Znak sprawy: SE.261.2.2024

### INFORMACJA dla Wykonawców nr 4

Dotyczy: Postępowania o udzielenie zamówienia publicznego pn:  
**Przebudowa drogi powiatowej nr 1182K Bryzdyń-Tunel -Miechów w miejscowości Przybysławi-ce, Łazy i Uniejów Rzędziny w km 5+385 - 8+375 dt.2,990 km.**

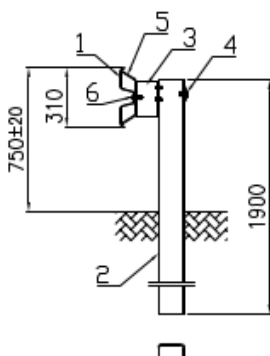
**Pytanie 2:** Prosimy o wskazanie w której pozycji i w jakiej ilości należy wycenić bariery U-12a widoczne na rysunku

Bariery U-12a należy wycenić we poz. 90 dotyczącej ustawienia wiat przystankowych, „Dostarczenie wraz z montażem wiaty przystankowej o szerokości 3,00m, głębokości 0,7-1,0m. Ściany boczne przeszklone z poliwęglanu litego gr. min 4 mm lub szkła hartowanego o gr. min 5 mm. Konstrukcja z profilu zamkniętego malowanego proszkowo, z ławką drewnianą i tablicą ogłoszeniową. Dach z poliwęglanu komorowego przyciemnionego o gr. min 6 mm. Tył wiaty wykonany z blachy trapezowej malowanej proszkowo. Kolor oraz ostateczny wzór należy musi zostać zaakceptowany przez Zamawiającego”. W ramach dostawy i montażu 1 kpl. wiaty przystankowej należy wycenić 2 szt. bariery U-12a o długości 2 m każda, które zostaną ustawione na początku i końcu peronu przystankowego.

Schemat montażowy bariery SP-06/1  
Assembly of barrier SP-06/1

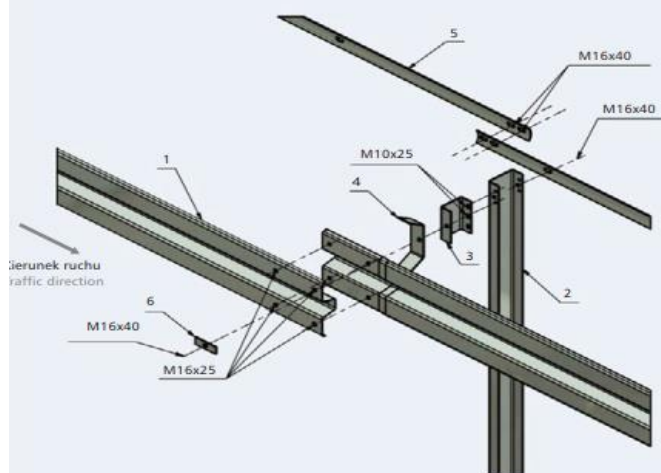
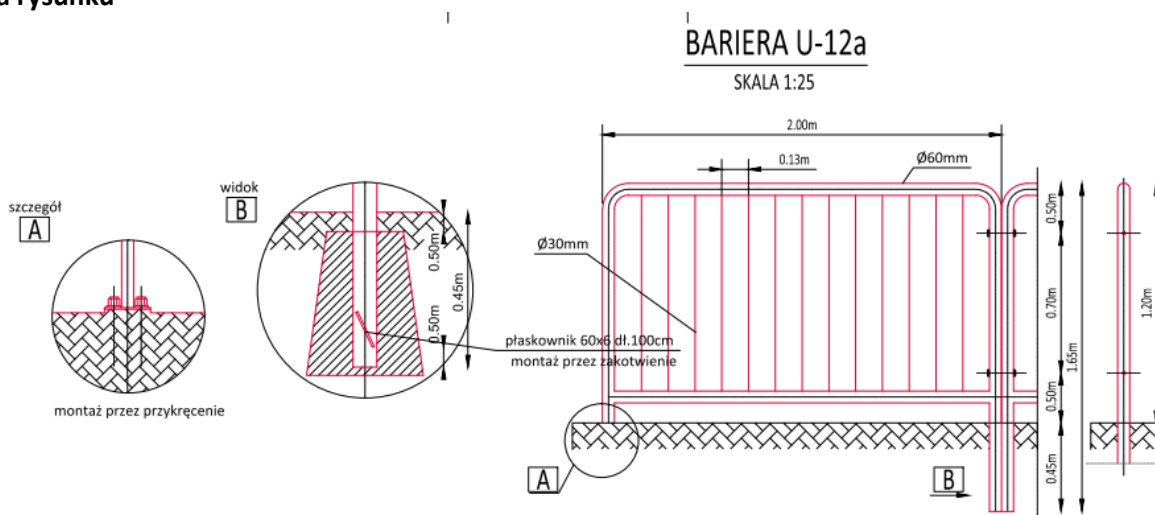
**Ponownie prosimy o przesłanie RYSUNKÓW dla barier, wraz z podaniem parametrów dla barier na przedmiotowym odcinku.**

Parametry techniczne barier sprężystych:

- Odległość pomiędzy słupkami: 2 [m]
- Poziom powstrzymywanie: N2 zgodnie z EN 1317 część 1 i 2
- Szerokość pracująca:  $W=0,8$  [m] ( $W_2$ )
- Poziom intensywności zderzenia: B ( $ASI=1,4$ )
